**Projeto de Integração do Rio São Francisco
com Bacias Hidrográficas do Nordeste Setentrional**

NOTA TÉCNICA – ATO OBRAS CIVIS

LOTE 3 – ANÁLISE DE INTERFERÊNCIA DO CANAL CN-14 COM FERROVIA TRANSNORDESTINA

885-MIN-ISF-NT-A0088

ANEXO I – DESENHOS DAS ALTERNATIVAS DE TRAVESSIA DO RAMAL FERROVIÁRIO SOBRE O CANAL CN-14

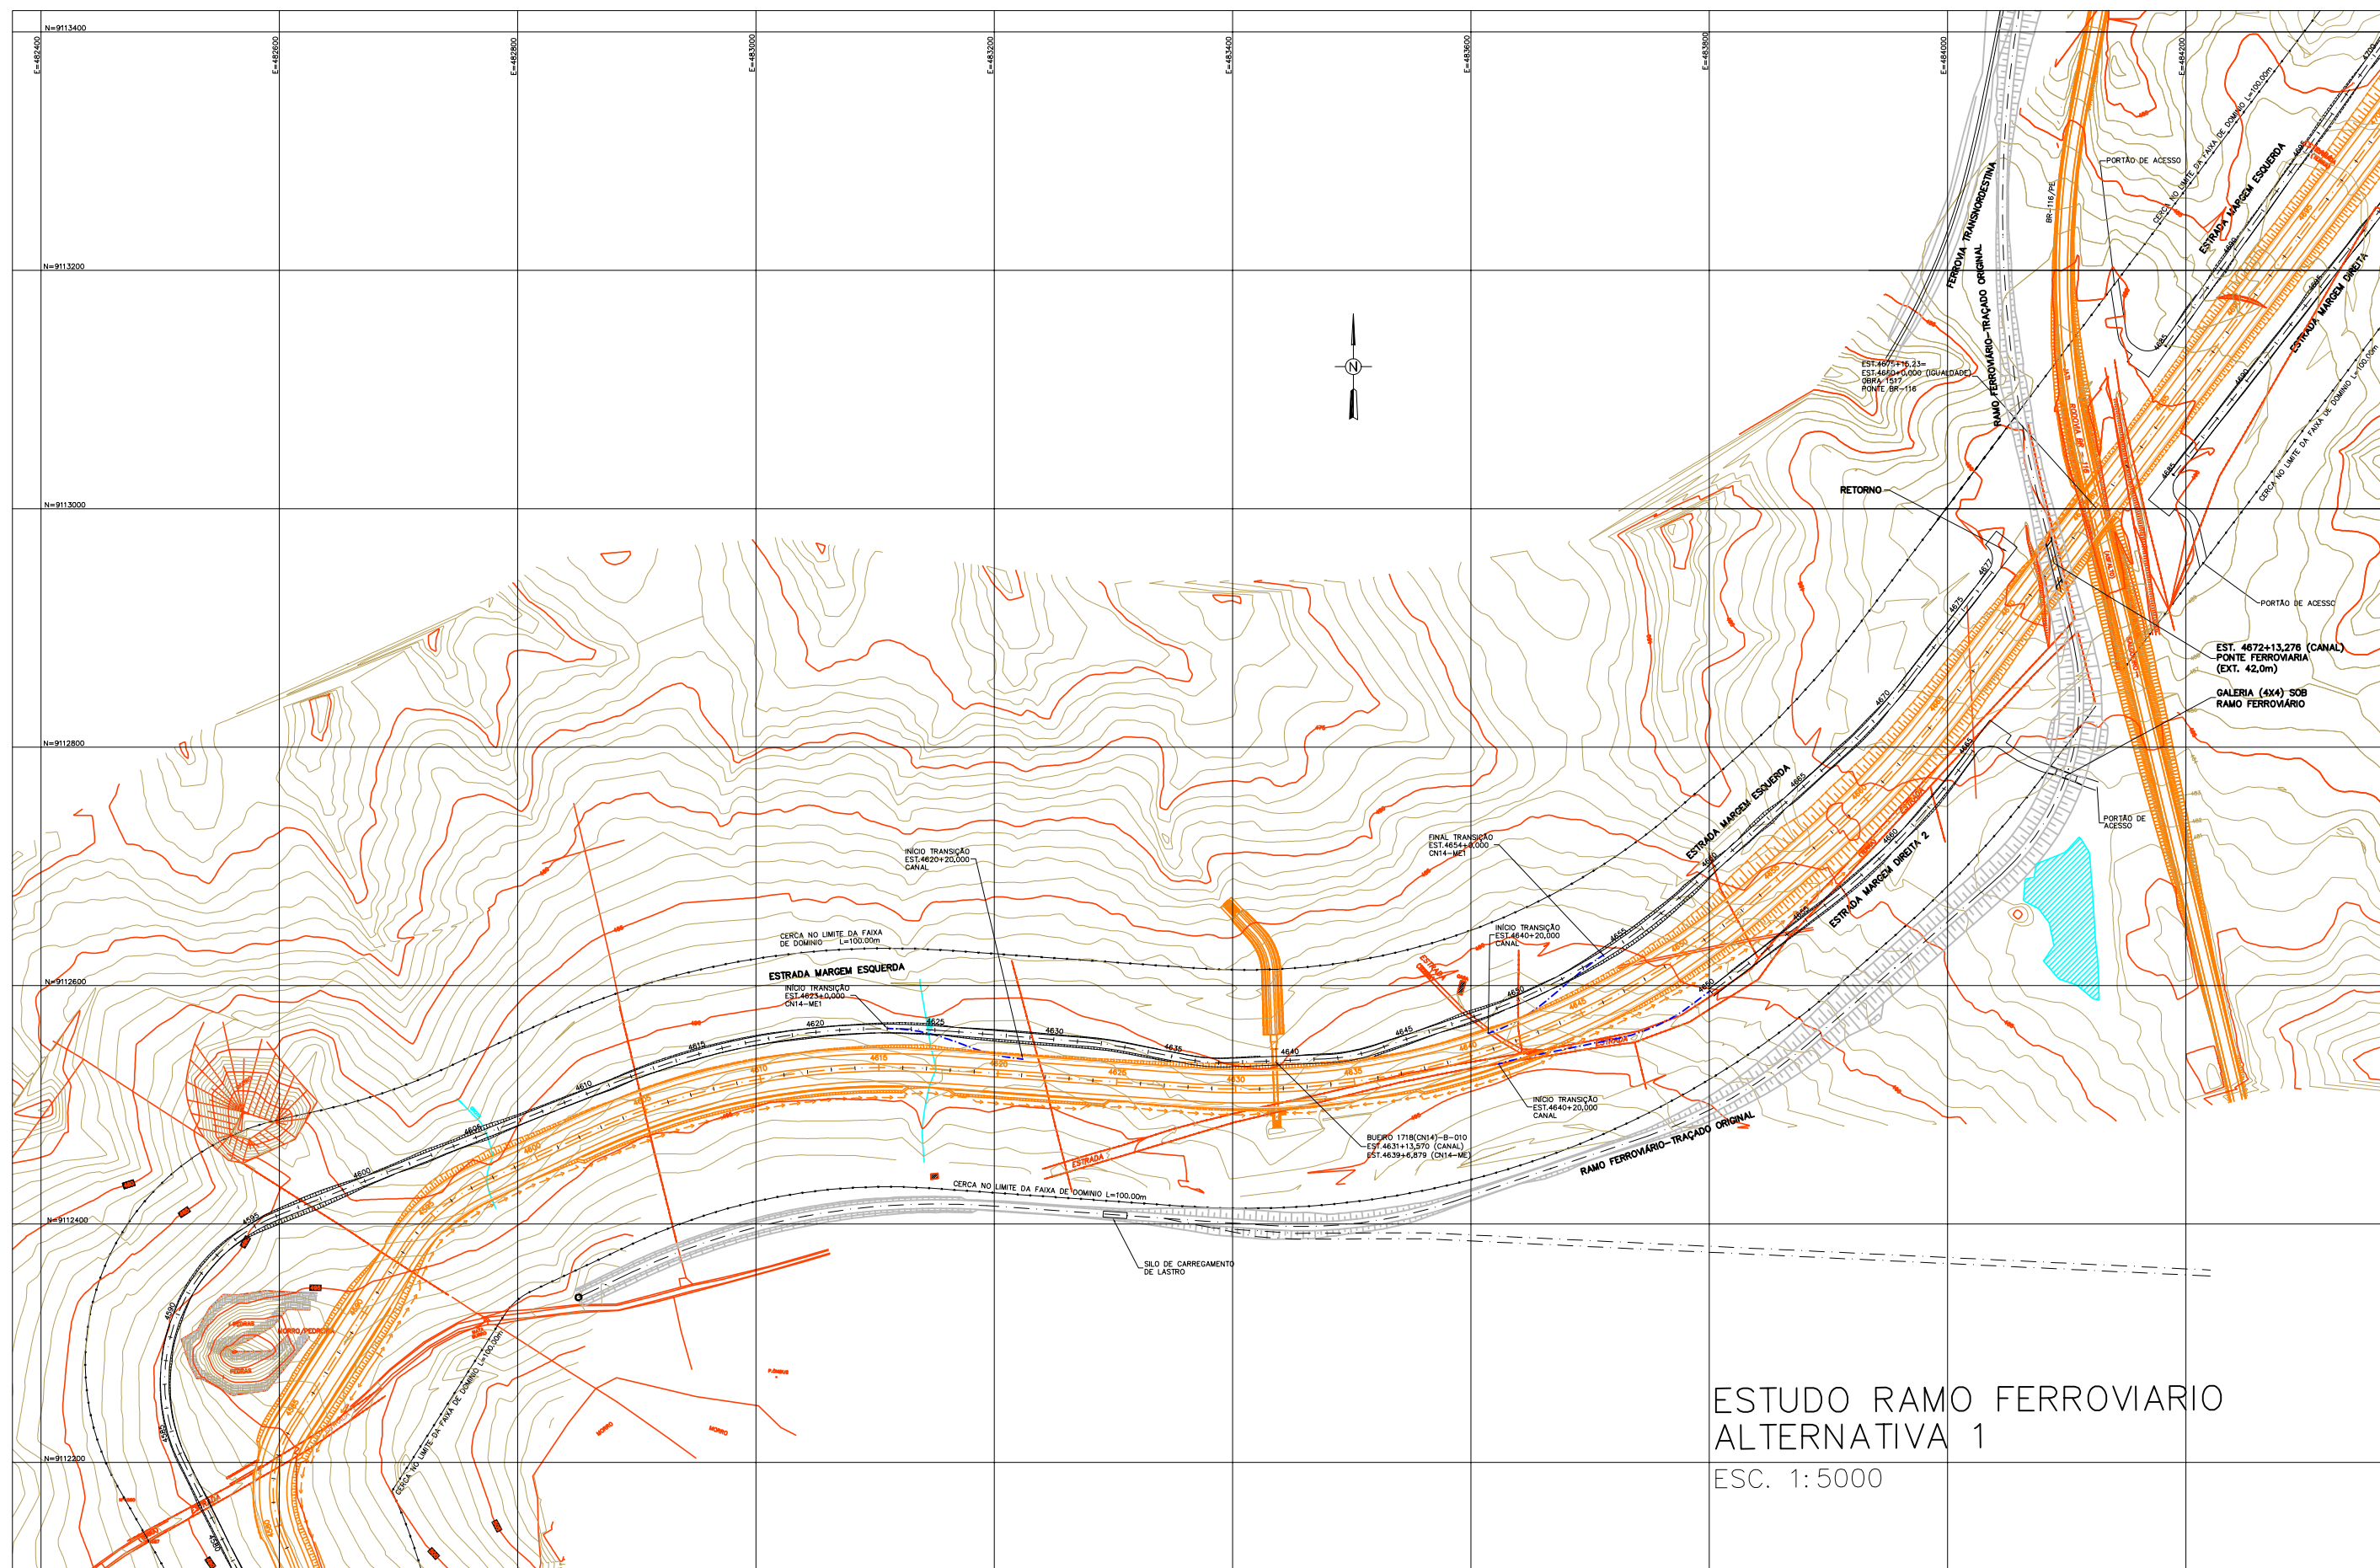
O arranjo geral do ramal ferroviário proposto e sua interferência com o traçado do canal CN-14 estão apresentados em planta no Anexo I desta nota técnica.

Da maneira como está proposta, a implantação da ponte ferroviária sobre o canal acarreta o não cumprimento do gabarito mínimo de 3,00 m para passagem da estrada de serviço, conforme definido nos critérios de projeto.

O traçado do ramal ferroviário proposto impossibilita a continuidade do sistema viário entre os canais 1218 e 1219 (1º e 2º sub-trecho do CN-14), pois não haverá como a estrada lateral ou os acessos da rodovia BR-116 para o CN-14 transporem o aterro da ferrovia, a não ser que o traçado ferroviário preveja uma passagem inferior sob o mesmo.

Deverão ser atendidos alguns aspectos complementares e realizadas as seguintes atividades para a implantação do ramal ferroviário em questão:

- Revisão do sistema funcional originalmente elaborado pela Funcate/MI;
- Revisão do sistema de drenagem superficial;
- Modificação do traçado geométrico do ramal ferroviário para minimização da esconsidade do ramal em relação ao eixo do canal CN-14.

RAMO-FERROVIARIO-ESTUDO_1

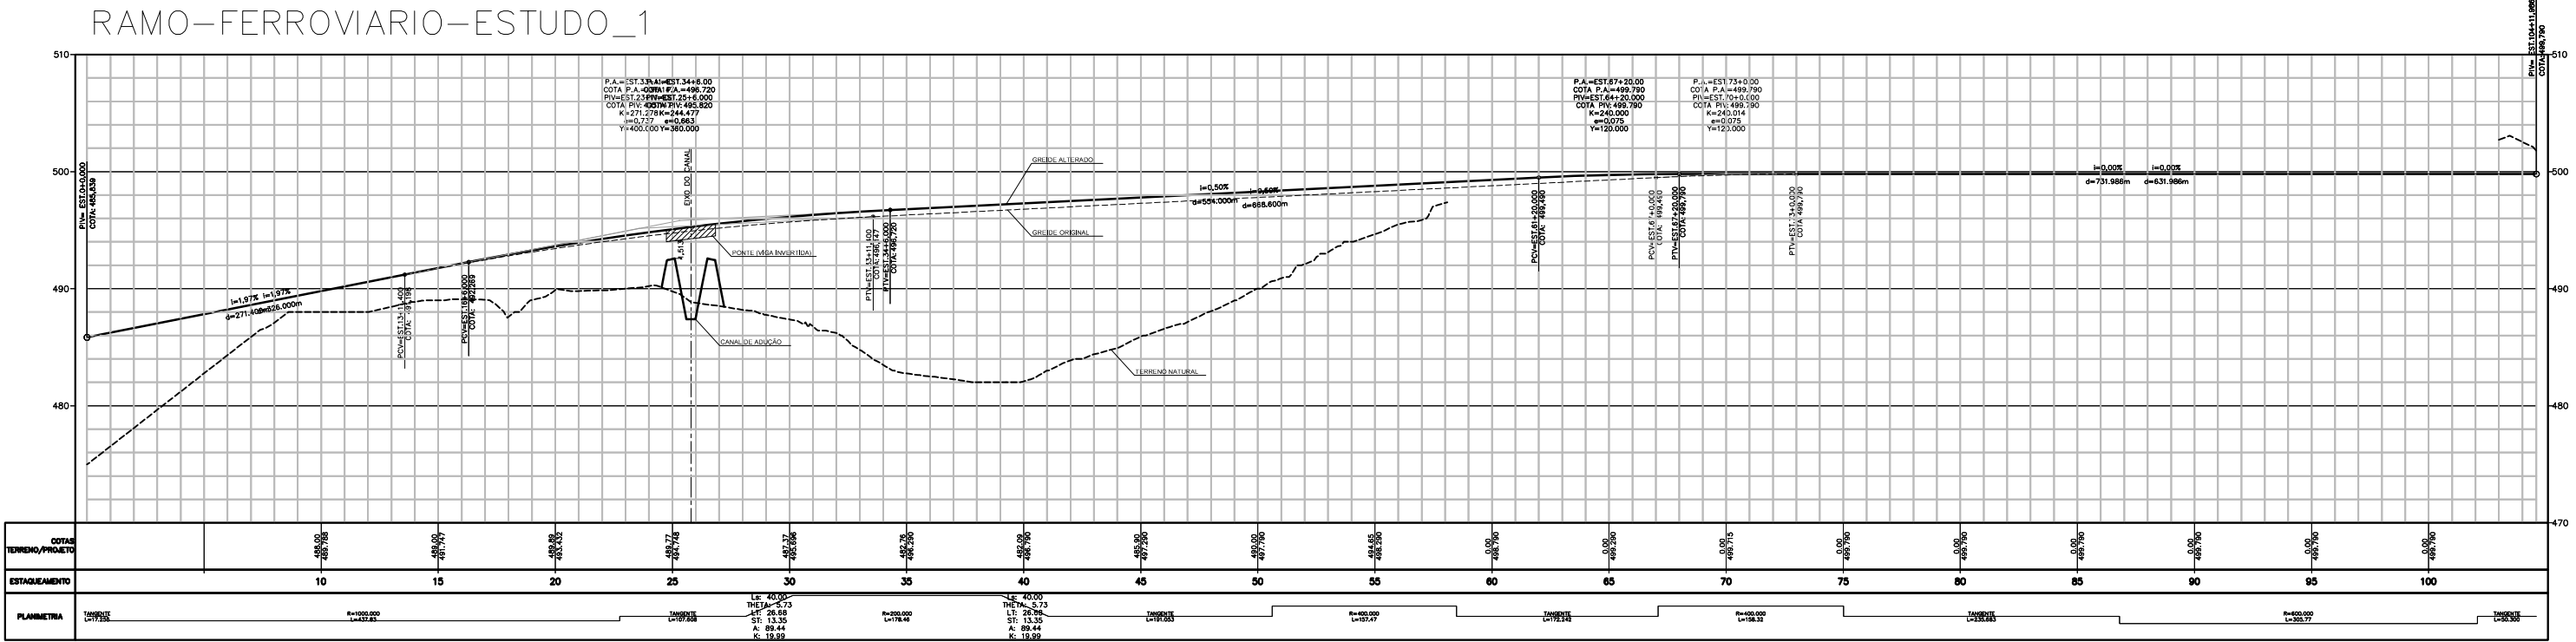
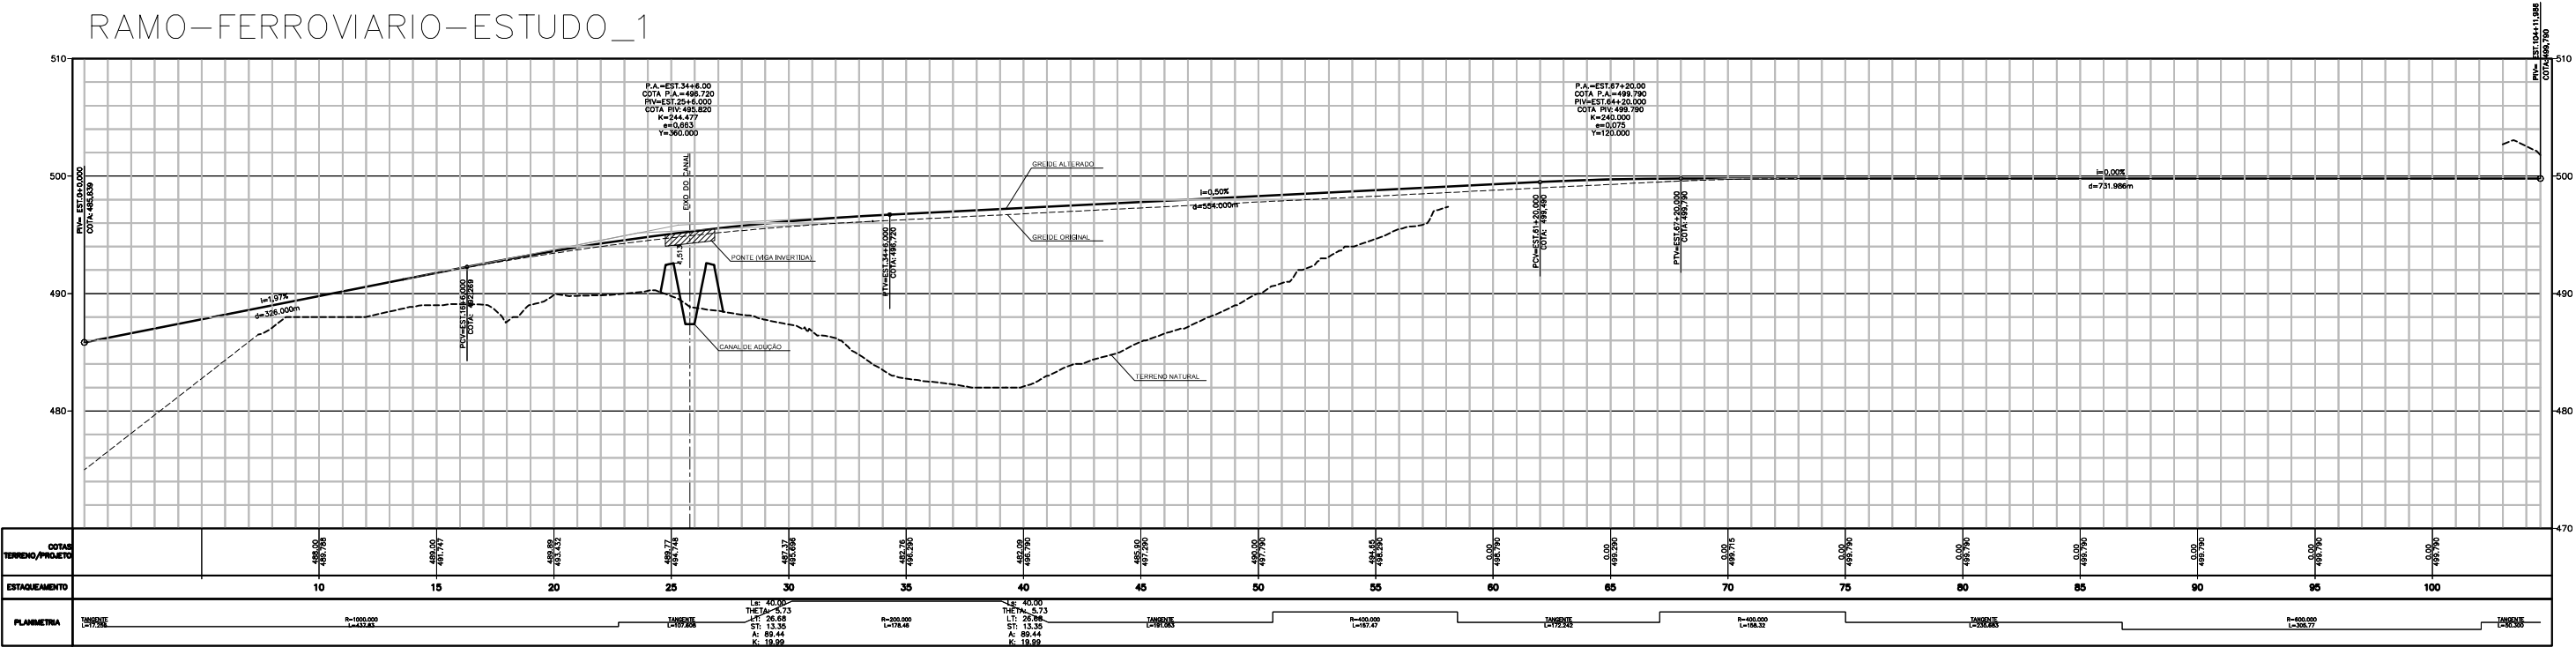
No perfil longitudinal do Estudo 1 estão apresentados o greide original do ramal ferroviário (tracejado) e o greide alterado do mesmo ramal, no qual foi implantada uma ponte com altura

de viga de 1,0 m (viga invertida), garantindo o gabarito mínimo de 1,5 m entre a face inferior da viga e a estrada de serviço do canal.
